VERBALE

CONFERENZA DI SERVIZI

ai sensi dell' artt. 14 e ss della legge n. 241/1990 e ss.mm.ii. in forma semplificata ed in modalità asincrona per l'approvazione della "Progettazione definitiva di bypass del TAF ex Bagnolifutura e collegamento della barriera idraulica all'impianto TAF in area colmata".

**PROGETTAZIONE DEFINITIVO DI BYPASS DEL TAF EX BAGNOLIFUTURA E
COLLEGAMENTO DELLA BARRIERA IDRAULICA ALL'IMPIANTO TAF IN AREA
COLMATA.**

Figura 1 – Stato di fatto e stato di progetto per la realizzazione del by pass.

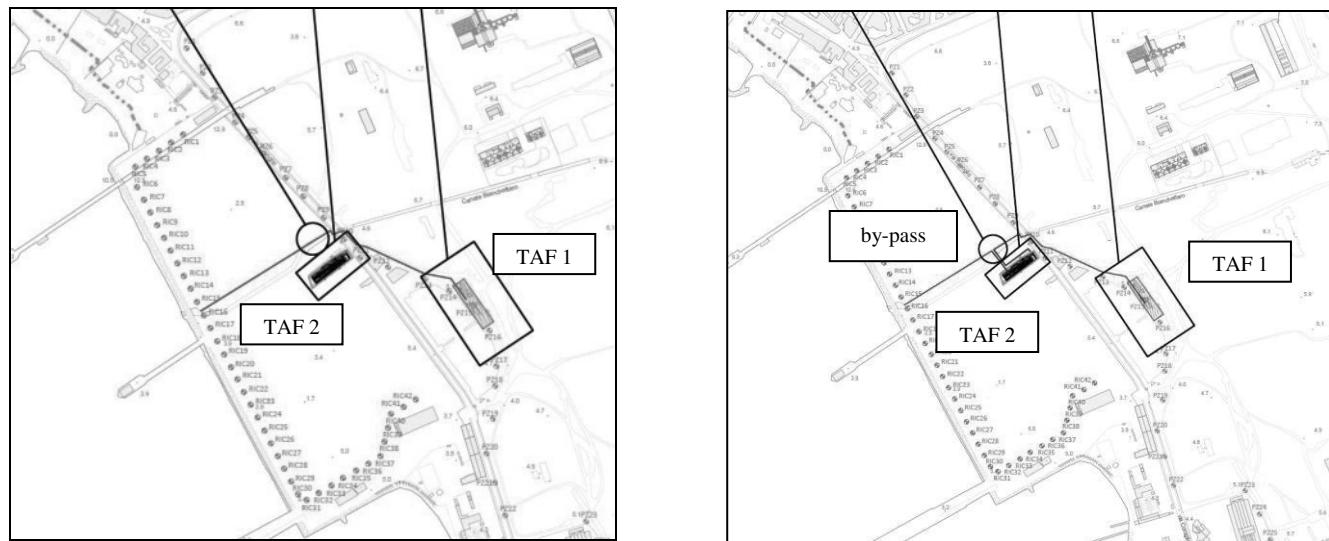
Il progetto di By-pass è stato concepito con l'obiettivo di inviare le acque emunte dalla barriera idraulica BF al trattamento presso l'impianto TAF2 e la possibilità di inviare le acque trattate sia all'attuale scarico in pubblica fognatura sia alla barriera di ricarica in colmata. L'intervento prevede la piena funzionalità della vasca T1 presso l'impianto TAF1, che continuerà a collettare le acque emunte dalla barriera BF. E' prevista la sostituzione del gruppo di pompaggio all'interno della vasca T1 con uno idoneo all'invio delle acque all'impianto TAF2, collocato in area colmata a circa 400 m dalla vasca T1. Verranno pertanto modificate in maniera opportuna le tubazioni al fine di garantire l'alimentazione di entrambi gli impianti di trattamento. Il collegamento tra la vasca T1 e l'impianto TAF2 verrà garantito da un tratto esistente costituito da n. 2 tubazioni PEAD di diametro pari a 160 mm, che attualmente collegano l'impianto TAF1 alla barriera di ricarica in

colmata, e da un nuovo tratto costituito da n. 1 tubazione PEAD di diametro pari a 200 mm (Figura 1). Il nuovo tratto correrà in area colmata e realizzerà la connessione del tratto esistente all’impianto TAF2.
